# D O D A T E K Č . 1 K E S M L O U V Ě O D Í L O

## Rekonstrukce silnice III/1567 Ločnice

číslo smlouvy zhotovitele: I082007LLH.01

číslo smlouvy objednatele: 3/VZ/2021

Akce: **Rekonstrukce silnice III/1567 Ločnice**  
Věc: **Vyjádření AD k sanaci v místě historické stoky**

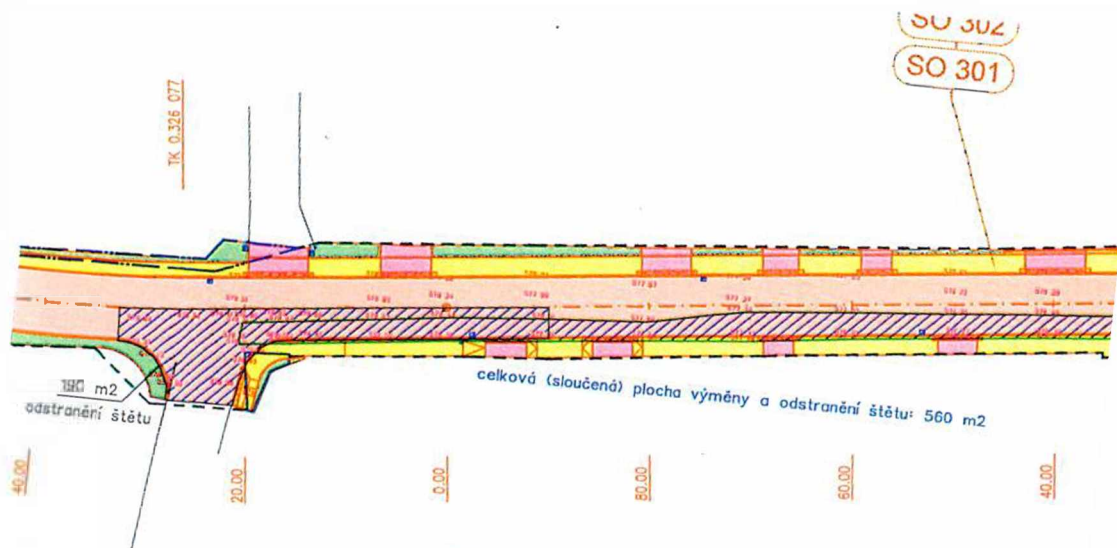
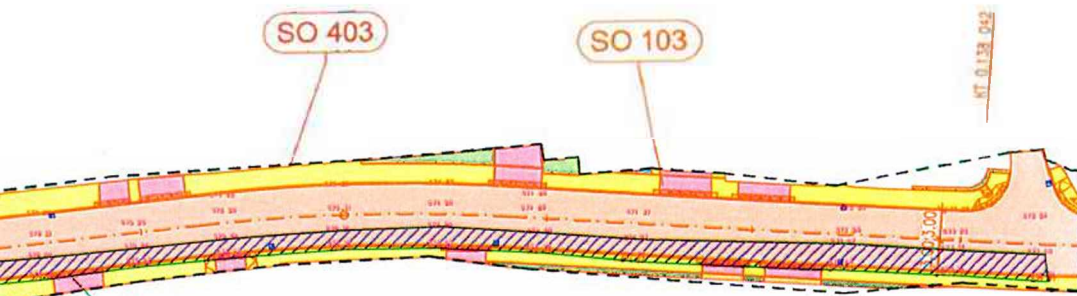
V místech geotechnického posouzení: úsek KM 0,130 – 0,330 na levé straně v šířce 0,5 – 1,5 m (historická stoka) navrhuji postupovat obdobně jako v případě rozšíření nové vozovky mimo stávající.

V rámci postupu provádění výstavby vozovky bude tedy odstraněno stávající vozovkové souvrství až na úroveň zemní pláně a následně bude provedena výměna podložní zeminy do hloubky min. 400 mm pod úroveň pláně se separací geotextilií, a následně vybudování nových konstrukčních vrstev vozovky (ŠD 200 mm, RS 250 mm, ACP 16+ 60 mm, PS-C, ACO 11 40 mm).

Do aktivní zóny použít zeminy, jež splňují požadavek CBR  $\geq 15$  %.

43.3m2 výměna
